**Raddoppio della linea
Codogno - Cremona - Mantova**

TRATTA CODOGNO- PIADENA

CONTRIBUTO AL DIBATTITO

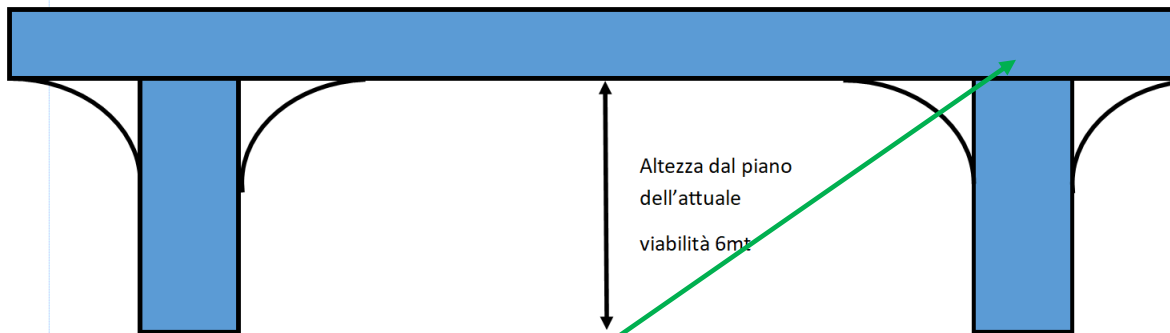
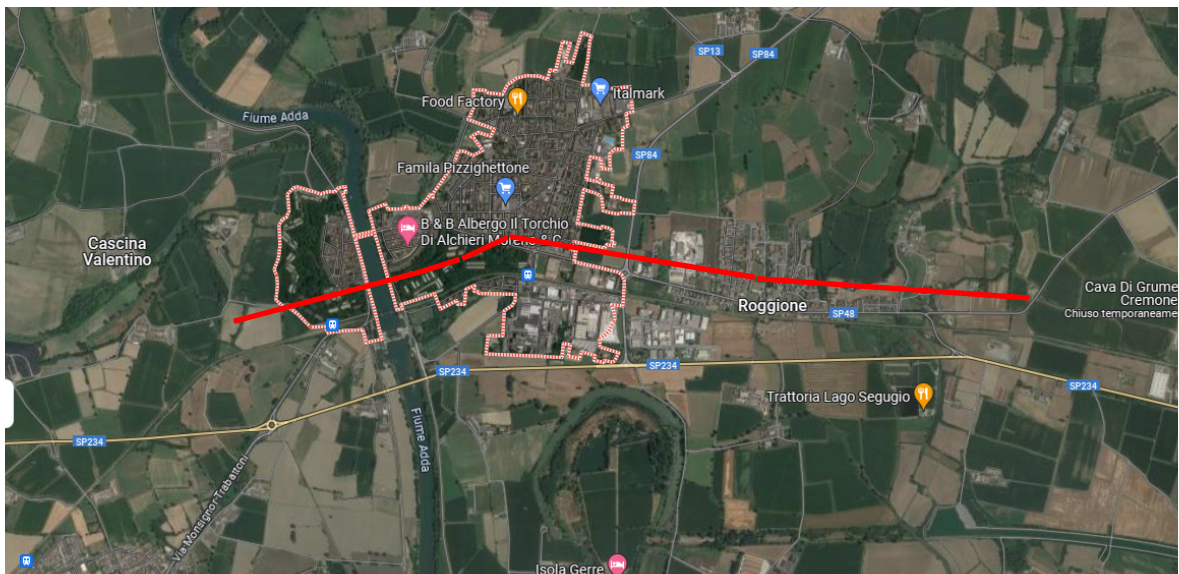
L'idea è di realizzare un viadotto alto, 6 o più metri dall'attuale piano della ferrovia che scavalchi la " valle del Fiume Adda " partendo prima della stazione di Pizzighettone e concludendosi a raso con i piani di campagna molto più alti dopo l'abitato di Roggione riempiendo l'attuale passaggio in fossa (zona nota localmente come " Munta del Panigal " . Il tutto dovrebbe avere uno stile architettonico adeguato al territorio richiamando in linea ideale la cerchia muraria di Pizzighettone, l'altezza lo porrebbero fuori dal campo visivo diretto (ho provato ad immaginarmelo guardando fuori dalla mia finestra in zona Pirelli) e campate di larghezza variabile in modo da impattare, con i piloni di sostegno e luci tra gli stessi, il meno possibile con le abitazioni limitrofe. L'effetto visivo delle campate dovrebbe richiamare gli acquedotti romani quindi sebbene costruito con le tecniche moderne: calcestruzzi, cemento armato, però con già riportano nelle forme in cui verrà effettuato il getto del cemento le sagome di cornici e pietre e i colori dovranno richiamare quello delle pietre romane ocra-rossastro.

Ovviamente l'ingombro a raso dei piloni di sostegno dovrebbe rimanere all'interno dell'attuale sede ferroviaria e le luci delle campate garantirebbero permeabilità. Con opportuni sistemi il rumore del passaggio del treno potrebbe essere diretto verso l'alto e ponendo opportuni antivibranti tra piloni e travi delle campate anche l'impatto vibrazionale sarebbe ridotto notevolmente.

Ipotesi di campata con dettaglio di come potrebbero essere le pile di sostegno. L'effetto visivo delle campate dovrebbe richiamare gli acquedotti romani quindi sebbene costruito con le tecniche moderne: calcestruzzi, cemento armato, però con già riportano nelle forme in cui verrà effettuato il getto del cemento le sagome di cornici e pietre. I colori dovranno richiamare quello delle pietre romane ocra-rossastro

Ipotesi per il ponte sull'Adda in totale discontinuità stilistica con il resto del viadotto

Ipotesi di impatto, sul territorio. Con il viadotto inserito nel ma soprattutto sopra il contesto io immagino campate più larghe e conseguentemente piloni meno fitti.
